Asociación para la Defensa
del Territorio del Aljarafe

ANEXO 3.
CONSIDERACIONES AL ESTUDIO DE MOVILIDAD.

A continuación hacemos unos comentarios al Estudio de Movilidad del PGOU, de los que extraemos las correspondientes conclusiones.

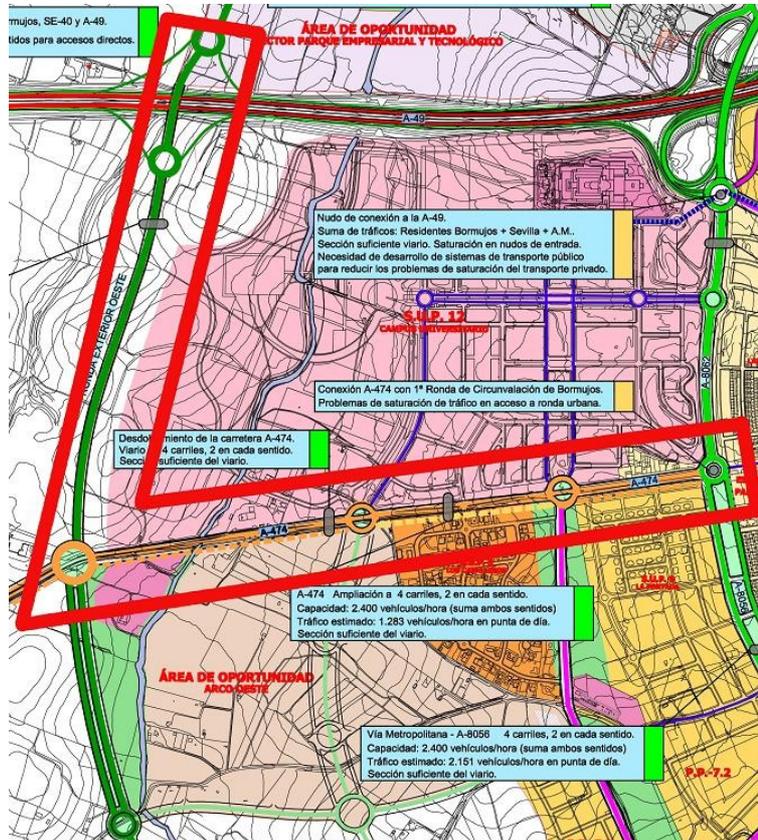
El Arco oeste, un viario enfocado hacia el crecimiento urbano. El Vial Metropolitano, un viario enfocado hacia el servicio de la ciudad actual y futura, con viales para el tranvía, carriles bici y peatonales. La especulación frente al servicio al ciudadano.

El Estudio de Movilidad plantea una alternativa al actual viario metropolitano y su conexión con la A-49, basada en el mencionado “Arco oeste”. Dicha alternativa se basaría en una conexión con los viales de servicio de la SE-40 a 1 Km de la conexión del Vial Metropolitano y la A-49, y a unos 600-800 metros de la conexión de la SE-40 con la A-49, una conexión polémica sobre una compleja conexión viaria, de dudosa viabilidad, y como analizamos más adelante, innecesaria.

Consideraciones A3.4.1.

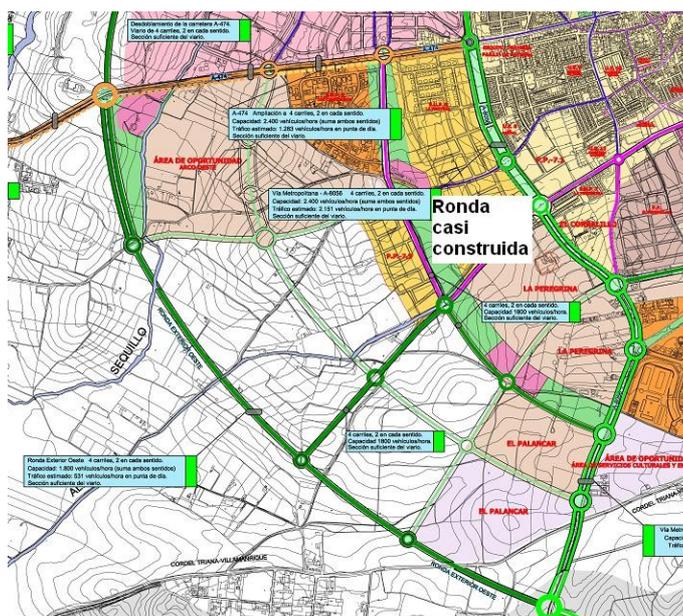
El texto invierte el orden de la proporción **“transporte público y privado ... un 77-23%”** cuando en realidad es al revés **“transporte privado y público... un 77-23%”**.

El Estudio de Movilidad asume las cifras de crecimiento propuestas por el PGOU y establece un objetivo de reparto entre el transporte privado y el público (70-40%), que contradice, de forma injustificada, el objetivo del Plan de Transportes de la Aglomeración Urbana de Sevilla (65-35%) y la alta dotación de infraestructura con la que se dotará a la zona para el cumplimiento de ese objetivo.
